MODIFIZIERUNG DES KONDENSWSSERTANKS BEI 6kg - TROCKNERN

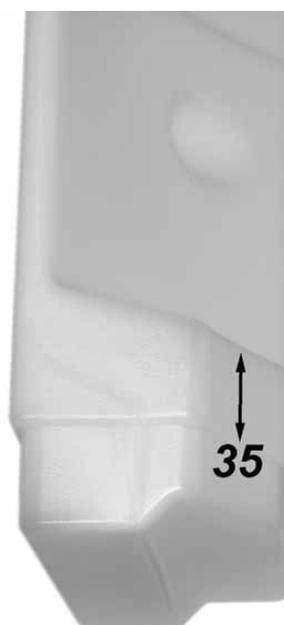
Bei 6 kg - Kondenstrocknern mit oberliegendem Wassertank wurde die Herstellungsform modifiziert. Beim Ersatz des Tanks, muss auch der ganze Tankhalter ersetzt werden.

Alter Tank 125 111 704 / 8

Neuer Tank 136 103 600 / 5

Beim Ersatz, den neuen Tank ET-Nr. **136 103 600 / 5** und den neuen Tankhalter ET-Nr. **125 111 840 / 0** bestellen.
